「ユカテック」、「ユカテックW」の製品仕様変更について

本資料は、2023年10月の「ユカテック」、「ユカテックW」の仕様変更の内容および施工上の注意点等についてまとめたものです。

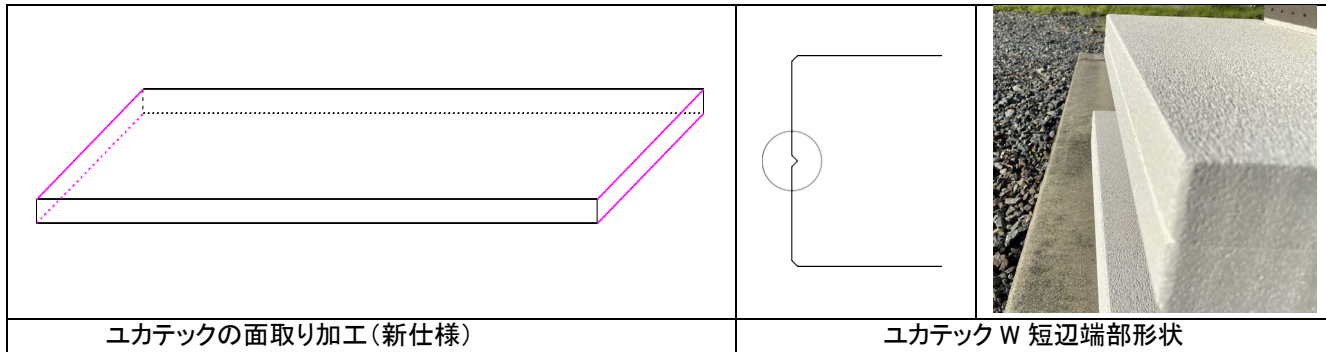
下表の通り、**製品長さが1820mmに統一され、厚さはユカテック:36mm⇒37mm、ユカテックW:73mm⇒74mmとなります。**

※新仕様は表面切削なしとなります。

従来は、パネル4周(表裏)に面取り加工を施しておりましたが、新仕様ではパネル短辺(表裏)のみになります。またユカテックWの短辺の厚み方向中央部にV字の加工が施されます。

- ・新仕様の「ユカテック」「ユカテックW」は、表面の切削が行われなため、従来よりもパネル表面のALC粉が若干多くなる傾向があります。現場での清掃等を従来よりも留意して施工してください。
- ・株式会社ノダ製のフローリングを接着剤で直貼りする際の接着剤塗布量は、新仕様では900~1000g/m²程度必要となります。積算時などご注意ください。
- ・現行仕様(814, 847, 8S7, 8S8)と新仕様(84A, 84B)が同じ現場で混在した場合においても、不陸の影響等を試験的に確認し、問題ない程度と判断しておりますが、可能な限り、混在してのご使用は避けて頂くようお願いいたします。
